Technická zpráva

Inspekční zpráva FVE 99,5 kWp ZŠ Horácké náměstí

informace pro SAKO Brno SOLAR a.s.

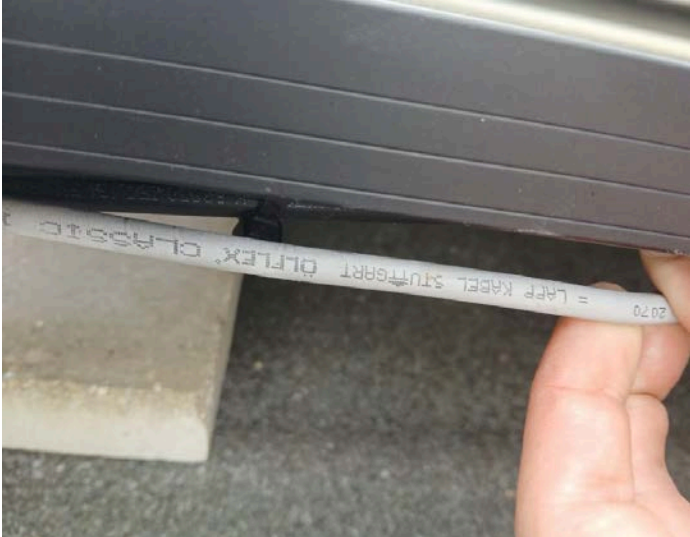
Nález kontroly				Vyjádření k nálezu		
Číslo závady:	4	Třída závažnosti:	II	Referenční kód závady	DES	006
Umístění:	Střecha			Název:	Nevhodné vedení DC kabelové trasy	
Popis: <p>Stejnoseměrné kabely z fotovoltaického pole jsou vedeny v kovovém kabelovém žlabu po vnější fasádě budovy a dále prostupují do objektu v těsné blízkosti únikového východu. Uvnitř pokračují pod stropem šatny, která tvoří součást únikové cesty, a vstupují do technické místnosti s rozvodnou elektrické energie.</p> <p>V místě prostupu kabelů do budovy zároveň chybí jakékoli zařízení pro ochranu proti blesku, a to na rozhraní zón LPZ 0B a LPZ 1.</p> <p>Celkové provedení trasy je nejen vizuálně nevhodné, ale především nevyhovující z hlediska požární ochrany a bezpečnosti osob při evakuaci.</p>				Problematika: <p>Volba vedení DC kabeláže v bezprostřední blízkosti únikového východu a její další vedení přes únikovou trasu představuje z hlediska požární bezpečnosti a provozu závažný nedostatek. V případě požáru nebo jiné havárie může dojít ke ztížení evakuace osob i k urychlení šíření nebezpečí v kritické zóně.</p> <p>Zároveň chybí svodič přepětí v místě přechodu mezi vnější a vnitřní ochrannou zónou (LPZ 0B/1), čímž je porušen základní princip zónové ochrany proti bleskovým přepětím. Tato ochrana je přitom podle příslušných technických norem na DC straně PV systému výslovně vyžadována.</p>

Závěr: <p>Realizované vedení stejnosměrné kabeláže fotovoltaického systému přes únikové prostory je z pohledu požární bezpečnosti, ochrany osob i technických standardů zcela nevhodné.</p> <p>Zároveň chybí přepětí ochrana na vstupu kabeláže do budovy, a tedy i na přechodu mezi zónami LPZ 0B a LPZ 1, což je závažné technické i legislativní pochybení.</p> <p>Doporučujeme přetrasování kabeláže s přímým vstupem do rozvodny elektrické energie a doplnění svodiče přepětí typu II přímo v místě vstupu do objektu (za předpokladu, že objekt není vybaven vnějším LPS). Tímto způsobem lze zvýšit požární bezpečnost, omezit vliv atmosférických jevů a zajistit soulad s technickými normami.</p>		
				Legislativní a technické podklady: <ul style="list-style-type: none">• ČSN 33 2000-7-712 ed. 2• ČSN EN 62305-1 ed. 2• ČSN EN 62305-3 ed. 2• Zákon č. 561/2004 Sb. §29

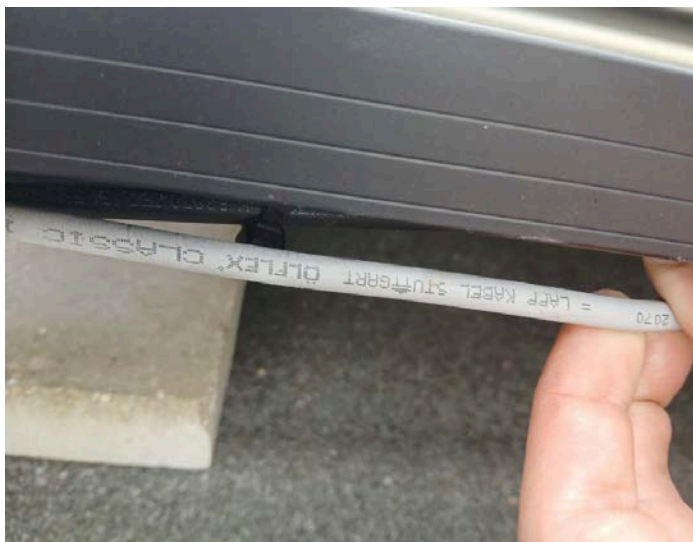
Nález kontroly				Vyjádření k nálezu		
Číslo závady:	5	Třída závažnosti:	I	Referenční kód závady	DES	007
Umístění:	Střecha			Název:	Dokumentace konstrukce FVE chybí	
Popis: V rámci inspekční prohlídky nebyl k dispozici ověřený kladečský plán ani montážní dokumentace nosné konstrukce pro fotovoltaické panely. Na stavbě chybělo vyznačení typů použitých komponent, rozvržení zatížení, ani nebylo možné ověřit, zda byly respektovány požadavky na statické zatížení (např. rovnoměrné rozložení balastu, návaznost na konstrukční vrstvy střechy). Současně nebyly předloženy statické výpočty ani specifikace systému ze strany výrobce.				Problematika: Bez doložené výrobní dokumentace konstrukčního systému není možné ověřit, zda montáž odpovídá předpisům výrobce a zda byla dodržena všechna instalační, bezpečnostní a statická pravidla. Nedoložený kladečský plán znemožňuje posouzení, zda: <ul style="list-style-type: none">• byly použity odpovídající typy podpěr, spojovacích prvků a kotevních komponent,• byla správně dimenzována a rozmístěna balastní zátěž s ohledem na typ střechy, sklon, vítr a sněhové zatížení,• byl konstrukční systém použit ve shodě s certifikací výrobce a případnými ETA dokumenty. Takový postup zvyšuje riziko neodborné montáže, technického selhání nebo neplnění požadavků na mechanickou odolnost konstrukce. Při absenci podkladů není možné systém považovat za ověřený z hlediska bezpečného provozu a splnění požadavků stavebních i elektro technických norem.

Závěr: Je nezbytné bezodkladně doložit ověřený kladečský a montážní plán výrobce, včetně specifikace použitých komponent, návrhu zatížení a případných statických výpočtů. Bez této dokumentace nelze vyloučit technické nebo bezpečnostní nedostatky konstrukce. Stav je třeba považovat za nevyhovující do doby doplnění a přezkoumání všech požadovaných dokumentů.		
				Legislativní a technické podklady: <ul style="list-style-type: none">• ČSN 33 2000-7-712 ed. 2• ČSN 33 2000-5-51 ed. 3• ČSN 33 2000-1 ed. 2• ČSN 33 2130 ed. 4• Zákon č. 561/2004 Sb. §29

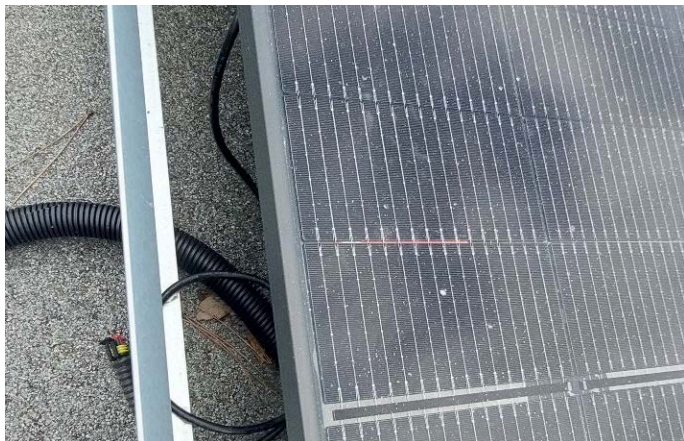
Nález kontroly				Vyjádření k nálezu		
Číslo závady:	8	Třída závažnosti:	I	Referenční kód závady	SIL	015
Umístění:	Technická místnost			Název:	Otevřený rozvaděč po zásahu	
Popis: <p>Při kontrole technické místnosti v objektu školy byl zjištěn hlavní elektrický rozvaděč budovy ve stavu, kdy chyběly čelní dveře i vnitřní kryty. Rozvaděč zůstal po přerušení nebo dokončení elektroinstalačních prací mechanicky nezajištěn - části pod napětím byly volně přístupné.</p> <p>Na zařízení visela výstražná cedule „POZOR, NA ZAŘÍZENÍ SE PRACUJE“, která však neodpovídala skutečnému stavu - žádné práce již v době inspekce neprobíhaly a místo nebylo technicky zabezpečeno proti dotyku. Ačkoli se jedná o technickou místnost s omezeným přístupem, právě v takových případech je nutné dbát na zvýšenou obezřetnost a zachování plné elektrické bezpečnosti i mezi pracovními zásahy.</p>				Problematika: <p>Vystavení živých částí v rozvaděči bez zakrytování porušuje základní bezpečnostní principy elektrických instalací. Norma jednoznačně vyžaduje, aby zařízení nebylo přístupné nechráněným dotykem, a to bez ohledu na to, zda se nachází ve veřejně přístupné části budovy nebo ve vyhrazeném prostoru.</p> <p>Výstražné značení je v pořádku při aktivní práci, ale po jejím přerušení nebo dokončení musí být zařízení fyzicky zabezpečeno. Ponechání rozvaděče otevřeného - byť v místnosti s omezeným přístupem - je neakceptovatelné, a to zvláště v objektu, kde se běžně pohybují děti a pedagogický personál.</p>

Závěr: <p>Rozvaděč musí být bezodkladně uveden do bezpečného provozního stavu - zejména doplněním chybějících krytů a zajištěním předepsaného stupně krytí (alespoň IP2X). Do doby nápravy musí být místnost zajištěna proti vstupu jakýchkoliv osob bez elektrotechnické kvalifikace.</p> <p>Technická místnost neospravedlňuje nedodržení základních pravidel ochrany proti úrazu elektrickým proudem - právě naopak, vyžaduje zvýšenou důslednost a disciplínu při ukončování zásahů.</p>

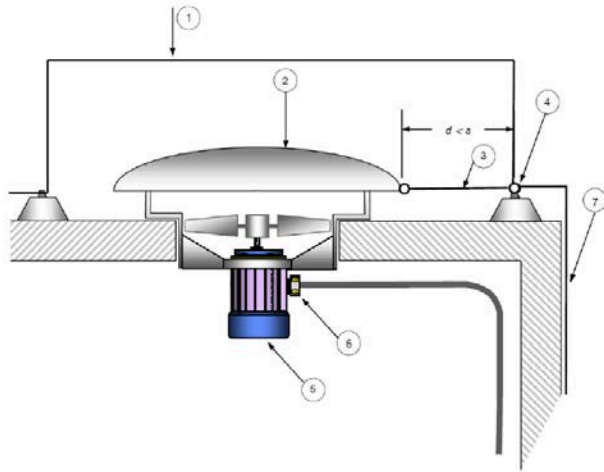
Výrok kontroly				Odůvodnění výroku		
Číslo závady:	16	Třída závažnosti:	I	Referenční kód závady	MON	011
Umístění:	Střecha			Název:	Nepodložené předměty na asfaltové střeše	
Popis zjištění: Na asfaltové střeše byly zjištěny volně uložené technologické nebo stavební prvky bez jakéhokoli oddělujícího podkladu. Materiál je v přímém kontaktu s asfaltovou krytinou, což může za teplého počasí vést k deformaci, slepení nebo mechanickému poškození střešní vrstvy.				Problematika: Uložení předmětů přímo na asfaltovou střechu bez separační vrstvy představuje vážné technické a provozní riziko. Asfaltová krytina je citlivá na bodové zatížení a tepelné namáhání. Vlivem slunečního záření dochází v letních měsících k výraznému nárůstu teploty povrchu střechy, což může způsobit měknutí asfaltové vrstvy a přilnutí předmětu. Následná manipulace může vést k narušení hydroizolační funkce střechy (např. odlupování, trhliny či zatékání). V extrémních případech může dojít k poruše nosné konstrukce střešního pláště nebo úniku vody do interiéru objektu. Kromě technických rizik jde také o porušení pravidel správné stavební praxe a potenciální ztrátu záruky na střešní systém. Tento stav může být rovněž negativně posouzen při auditu BOZP nebo při pojistné události.

Závěr: Doporučujeme okamžitě odstranit veškerý materiál uložený přímo na asfaltové krytině, případně jej uložit na vhodný nepoškozující podklad, který rovnoměrně rozloží zatížení a zabrání přímému kontaktu s hydroizolací. V případě potřeby trvalého nebo dočasného uložení na střeše musí být použit separační materiál odolný vůči UV záření a vysokým teplotám.				Legislativní a technické podklady: <ul style="list-style-type: none">ČSN 73 1901 - Navrhování střech - Část 1: Základní ustanovení, čl. 6.6 Bezpečnost při užíváníZákon č. 262/2006 Sb., zákoník práce - § 101 a násl. - prevence rizik
